# 美浜発電所、大飯発電所及び高浜発電所 に係る火山影響評価について

令和元年7月29日

原子力規制庁  
地域原子力規制総括調整官(福井担当)

# 関西電力の 大山火山の火山灰分布に関する 調査結果

## 6. まとめ

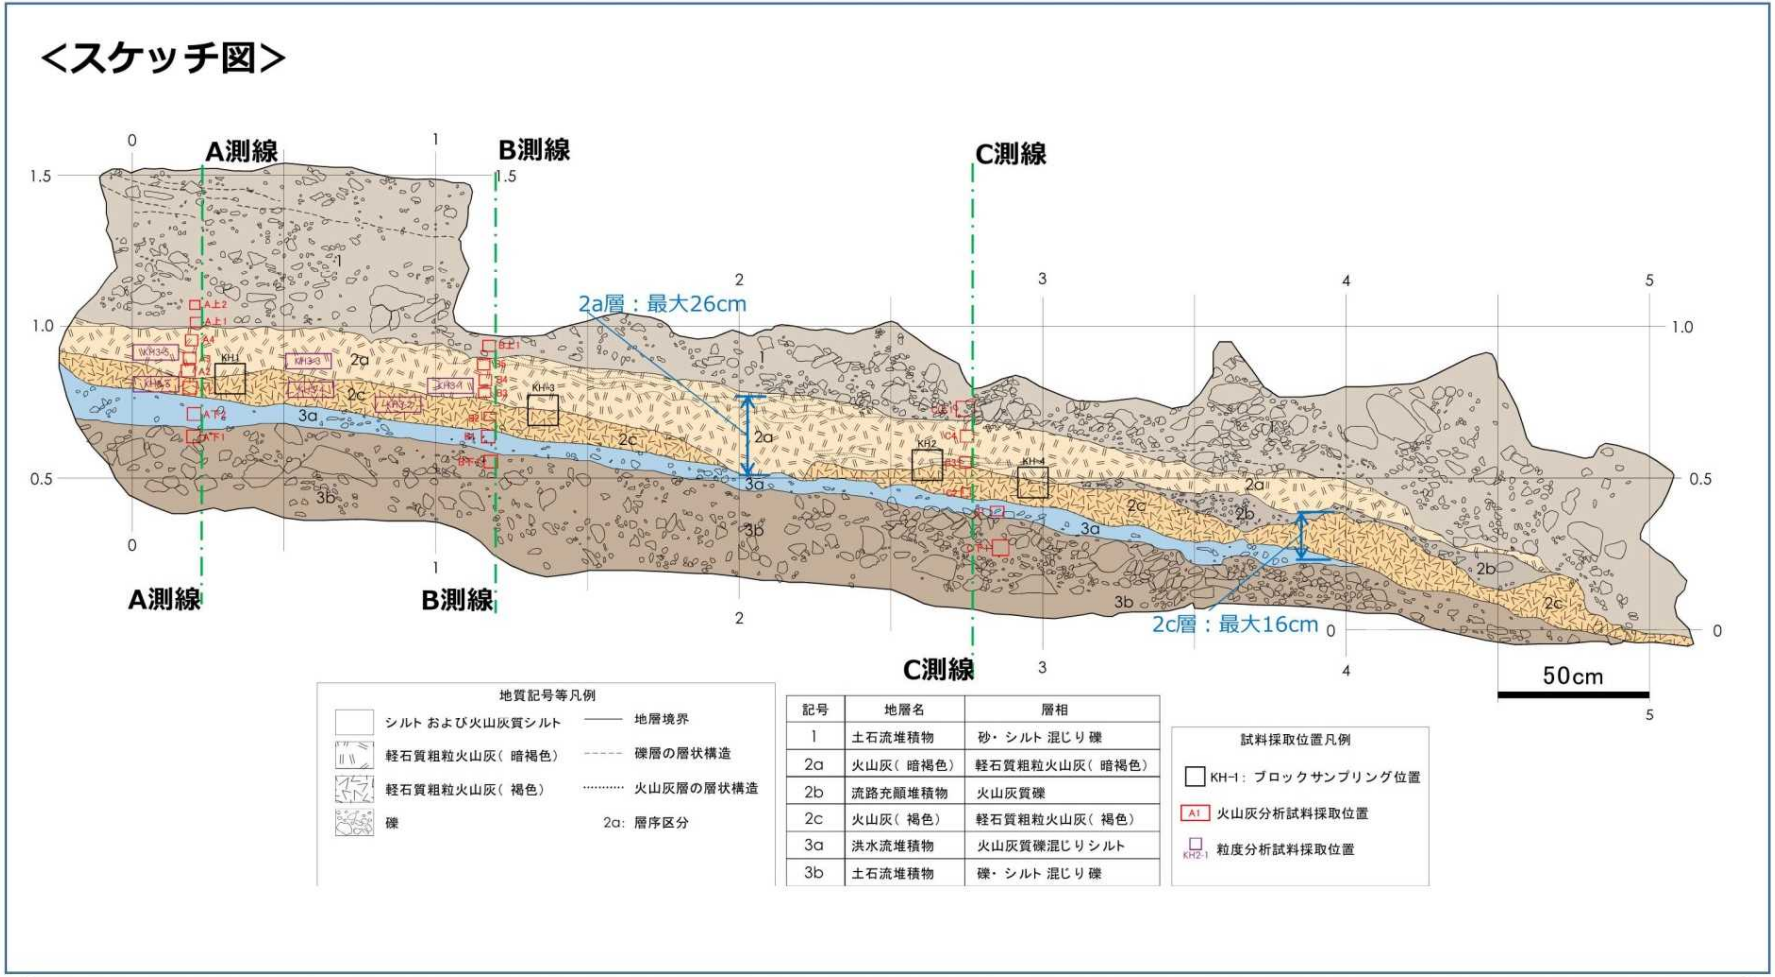
○今回の調査結果から降灰層厚を評価できる大山池地点、瀬川山地点は火山灰アトラスに示される等層厚線図に整合していることが確認できた。

○山元（2017）に示される等層厚線図については、元になった大屋地点、土師地点、越畑地点の層厚が評価できなかったこと、大山池地点は等層厚線図と整合しているものの瀬川山地点は等層厚線図と整合しなかったことから、現時点では新たな知見として採用できない。

図1. 越畑地点における層区分の解釈

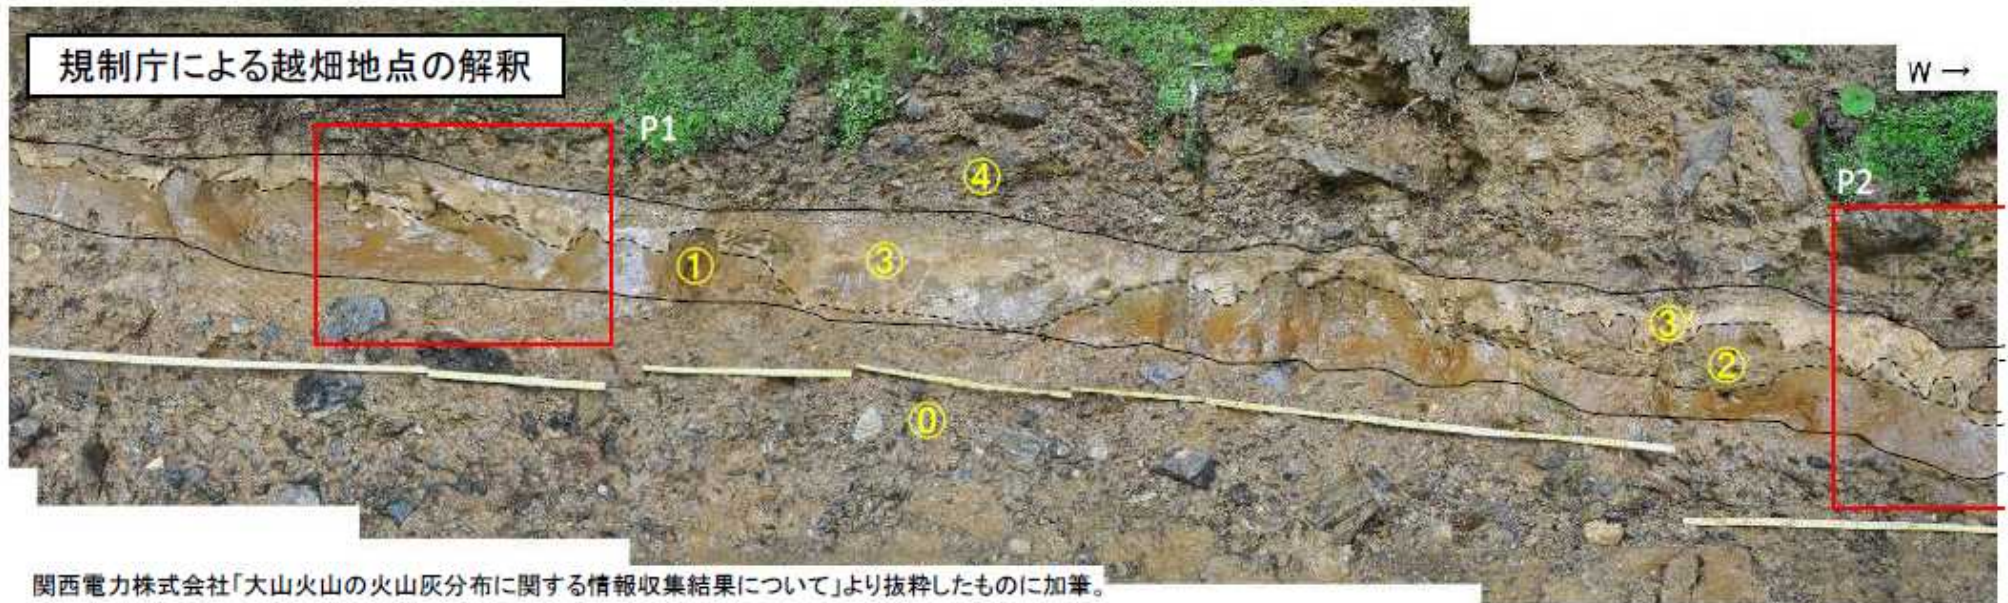
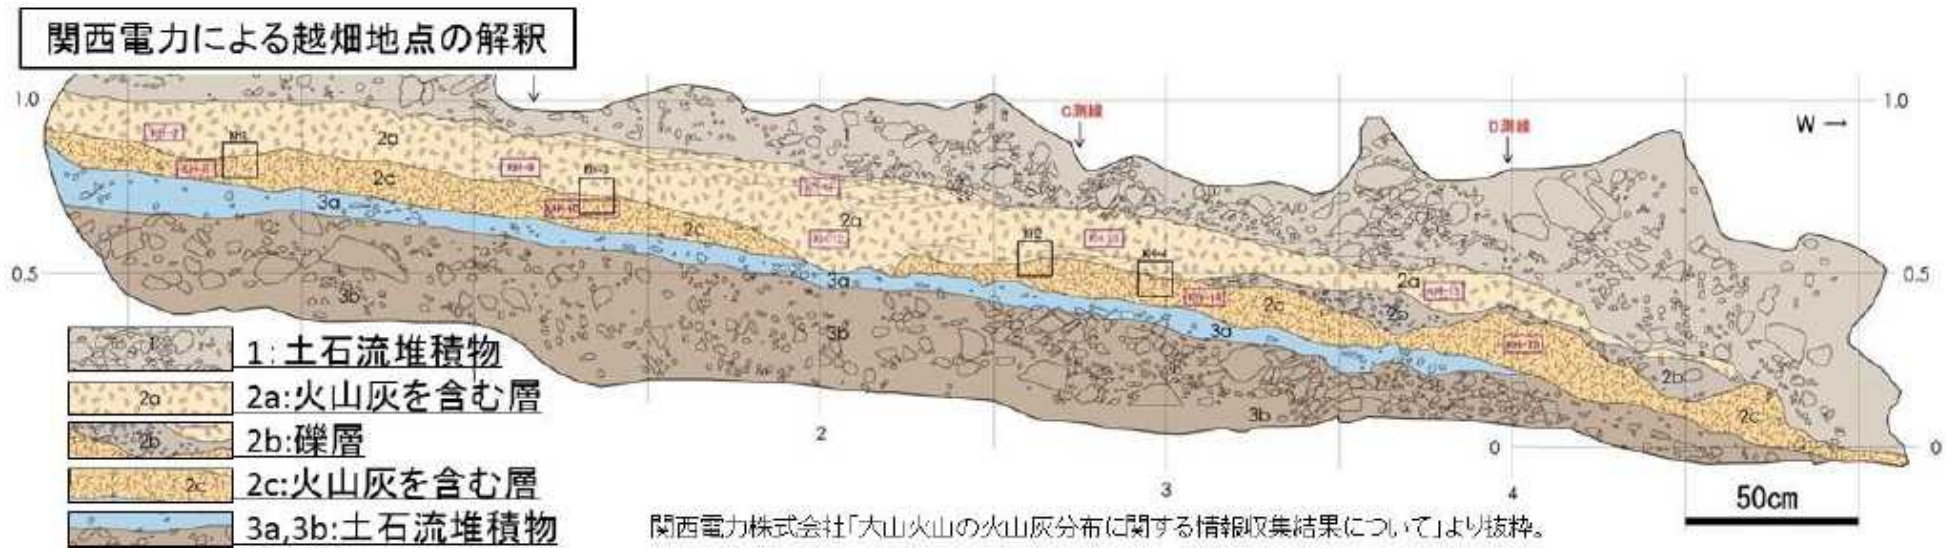
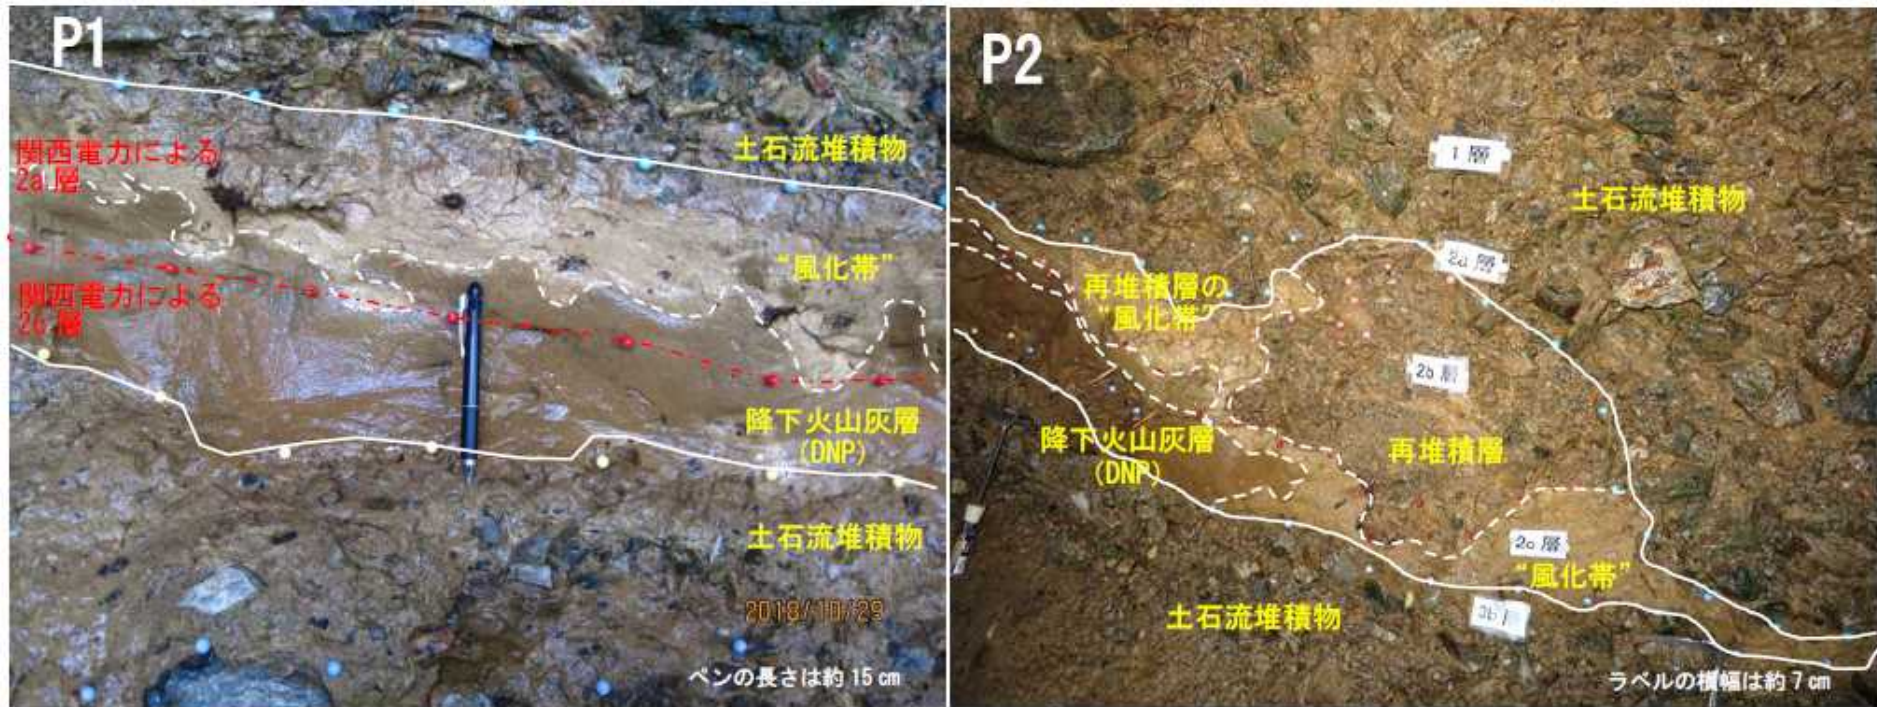
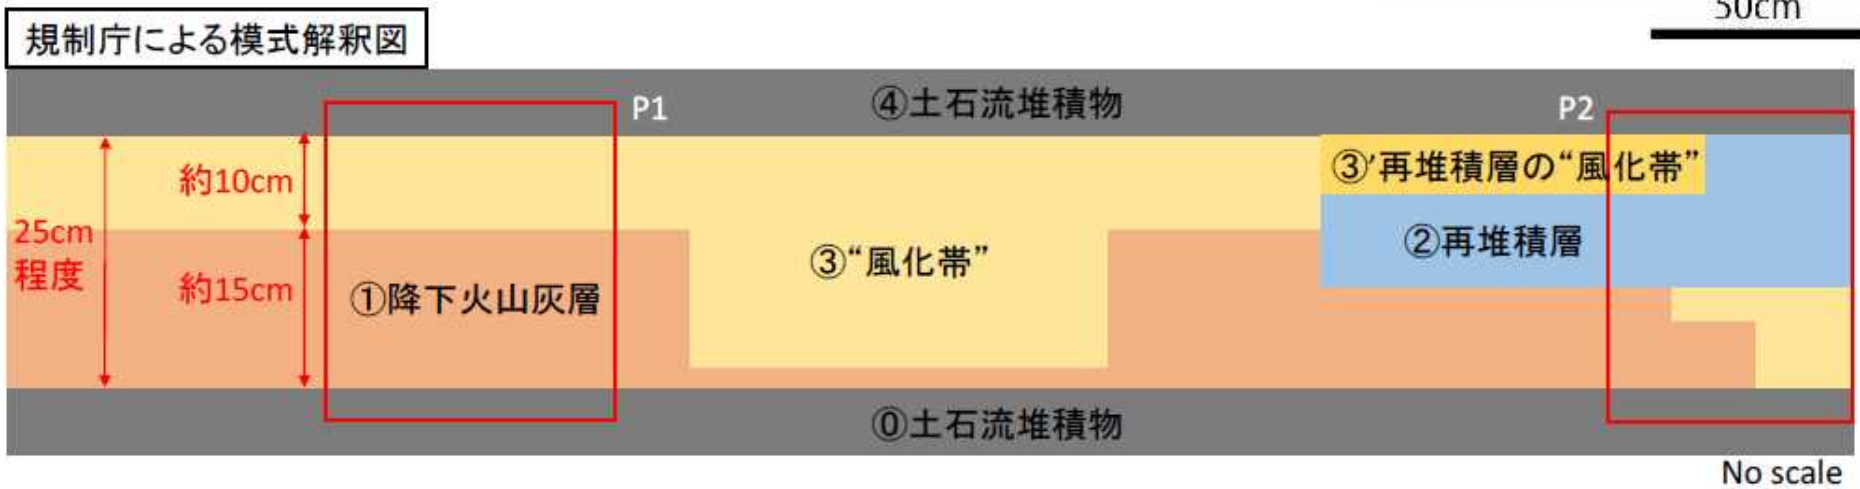
関西電力は礫層(2b層)を基準として色調(赤味)の異なる2層(2a層、2c層)を区分したが(スケッチ参照)、規制庁は風化の進行程度を基準として降下して堆積した層を「降下火山灰層」(風化の程度が小さい)と「風化帯」(風化の程度が大きい)に区分した(模式解釈図参照)。「風化帯」は、降下火山灰層が風化若しくは植生による擾乱で土壌と混じりあったと解釈できる層相を示しており、粒子が変質によって分解され細粒化しているほか、粒子が粘土化したことで白色を呈している。

図5. “風化帯”の産出状況の比較

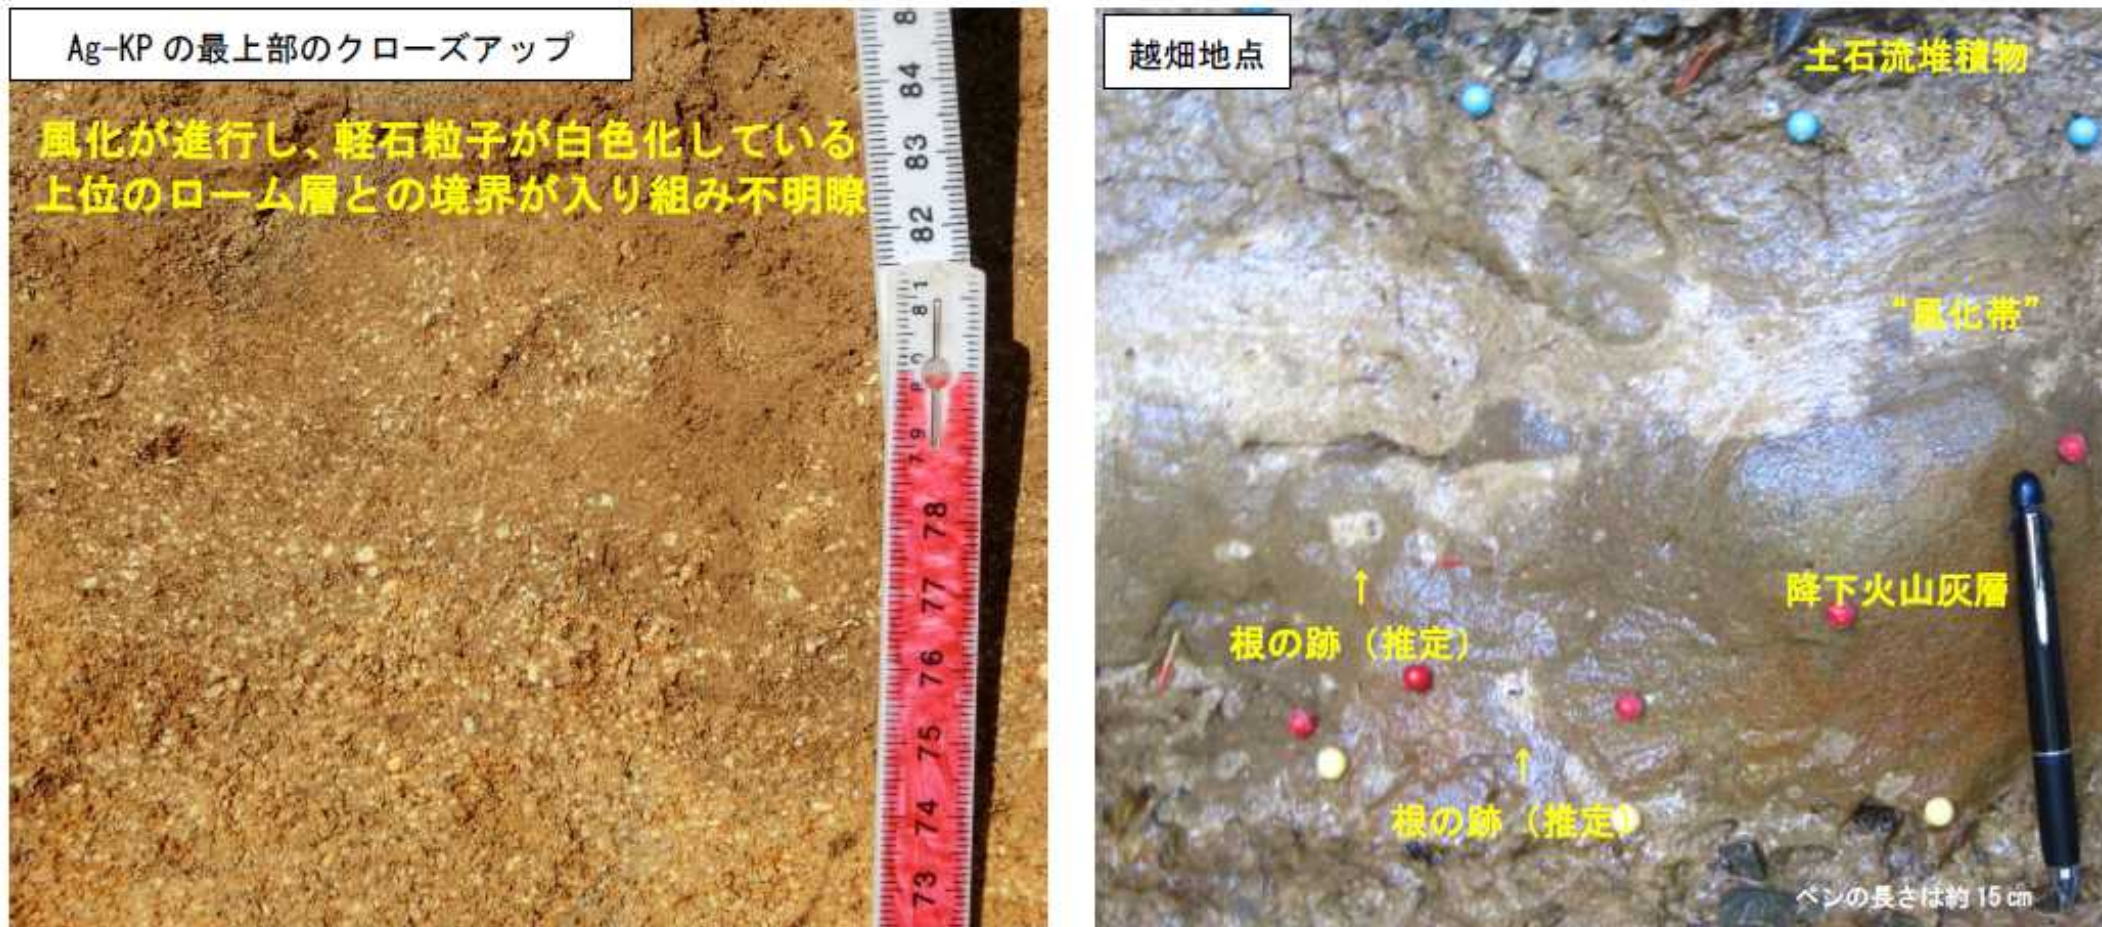
(左) 東海駅付近で確認される赤城鹿沼テフラ (Ag-KP) の最上部付近の産状。やや風化が進行していることで火山ガラスや長石が白く変質しており、風化が進んでいない部分 (図4左) と比較して白色化した軽石や長石の粒が目立っている。

(右) 越畑地点の DNP の産状。土石流堆積物の直下では火山灰粒子の風化が進み粘土化している様子が観察される。また、降下火山灰層中には、植物片が中心部に残されている根の跡と推定される箇所が認められ、その周辺では白く粘土化している。

図8. 越畑地点における“風化帯”の特徴

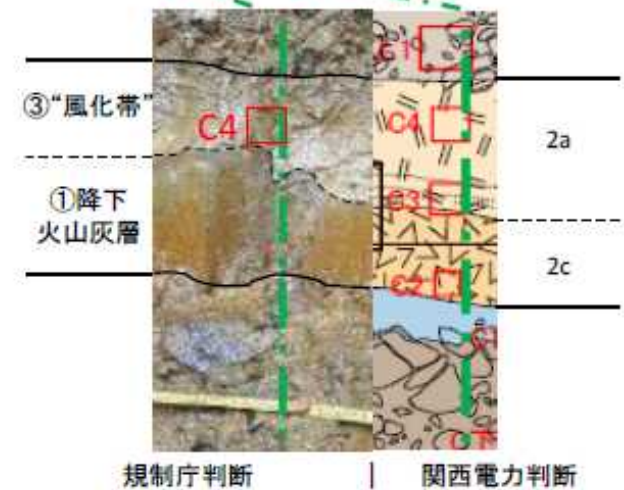
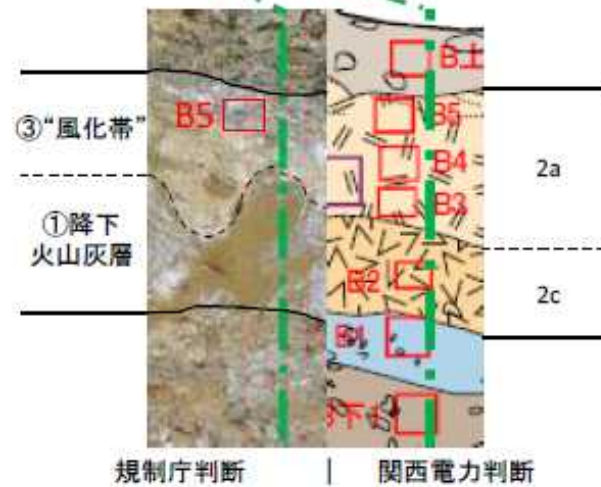
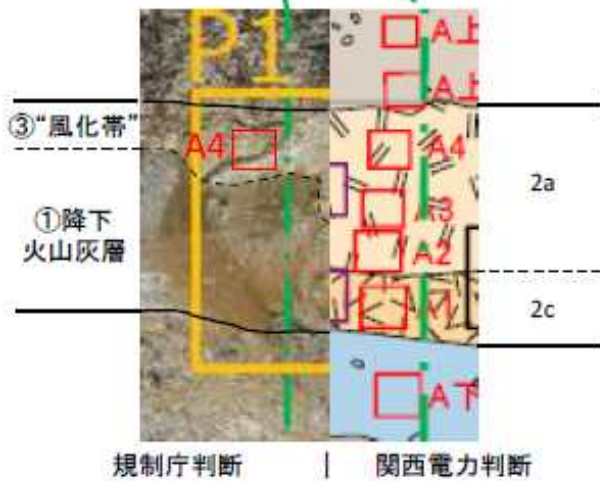
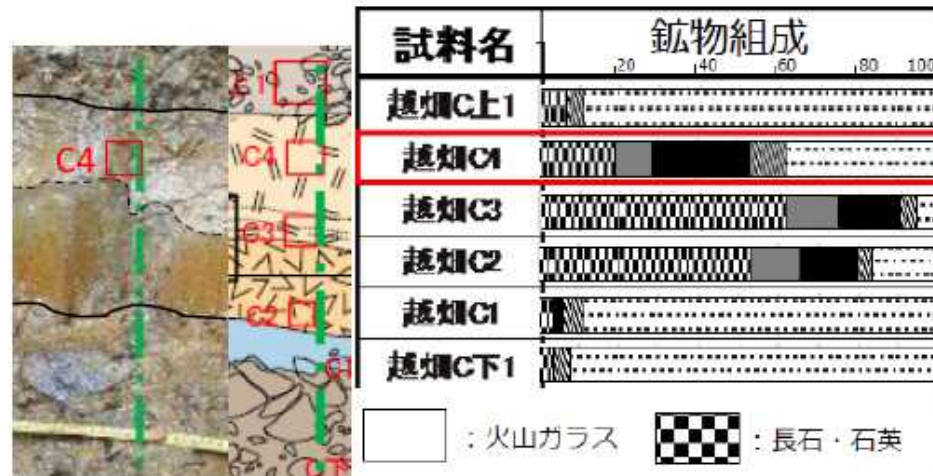
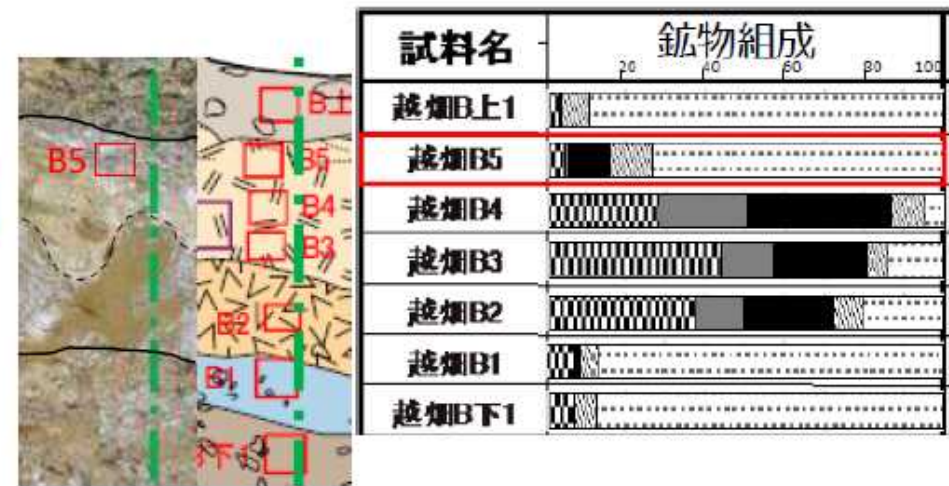
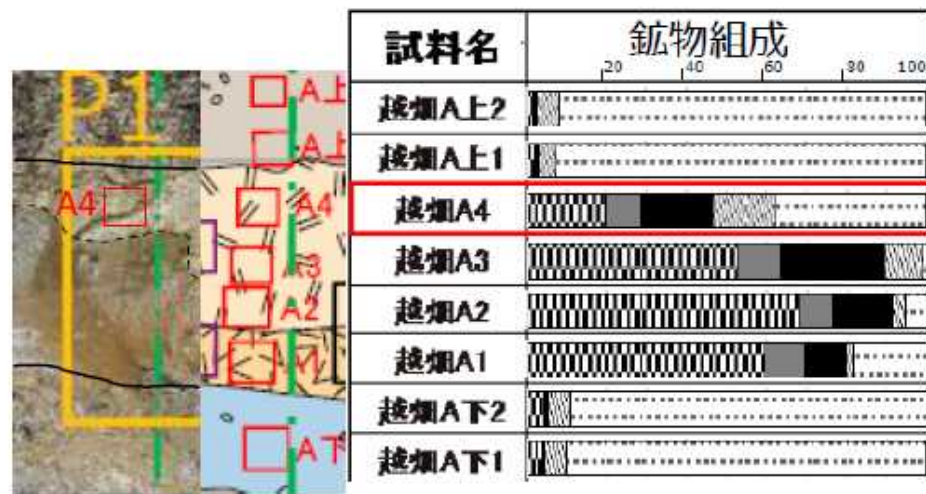
規制庁が③“風化帯”と区分した箇所から抽出されたサンプルA4、B5、C4では、『長石・石英』が減少し、『その他』が増加していることが読み取れる。これは『長石・石英』のうち9割を占める長石が変質に弱い鉱物であるため、長石が選択的に風化変質し、粘土鉱物に変化したことを示していると解釈できる。
